DETERMINAZIONE DEL DIRIGENTE SEZIONE AUTORIZZAZIONI AMBIENTALI 15 luglio 2019, n. 172
[ID_VIP:4659] **Procedimento di verifica di assoggettabilità a V.I.A ai sensi dell'art. 19 del D.Lgs. 152/2006 e ss.mm.ii. relativo alla posa della condotta sottomarina in relazione a quanto indicato nelle prescrizioni A.9), A10), A.31) del D.M. n. 223 del 11.09.2014, così come modificato dal DM n. 72/2015, relativamente alla presenza di affioramenti di biocostruzioni.**
Parere Regione Puglia.

Oggetto: ID_VIP: 4659 (Gasdotto TAP). Istanza per l'avvio del procedimento di verifica di assoggettabilità a VIA ai sensi dell'art. 19 del D.Lgs 152/2006 e ss.mm.ii. relativo alla posa della condotta sottomarina in relazione a quanto indicato nelle prescrizioni A9), A10), A31) del D.M. n. 223 del 11/09/2014, così come modificato dal D.M. 72/2015, relativamente alla presenza di affioramenti di biocostruzioni.

Oggetto: procedimento di verifica di assoggettabilità a VIA ai sensi dell’art. 19 del D.Lgs. 152/2006 e ss.mm.ii. relativo alla posa della condotta sottomarina in relazione a quanto indicato nelle prescrizioni A.9), A.10 e A.31) del D.M. n. 223/’14 relativamente alla presenza di affioramenti di biocost

Fig. 1: Esempio di interferenza con biocostruzioni lungo il tracciato sia con buffer di 50 m che di 10 m

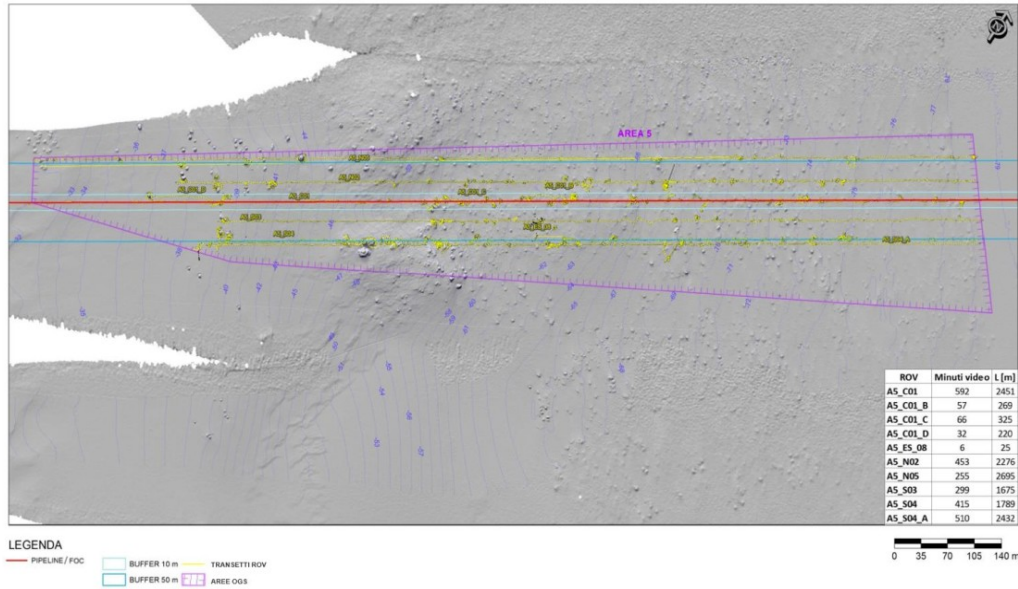
Benché non venga eseguita una sorveglianza estesa su tutto il tracciato, già i cinque campionamenti rappresentati dimostrano che quanto prescritto non può essere ottemperato non solo con il corridoio di 100 m (± 50 m), ma neanche con un corridoio di 20 m (± 10 m)^{13,15}.

Tale situazione viene riscontrata in tutte e cinque le aree di campionamento. Ad esempio, il tracciato all'altezza delle zone 2 e 3 taglia ortogonalmente due dorsali di letti di ostriche alte dai 4 ai 5 m in cui potrebbero trovarsi anche specie di pregio.
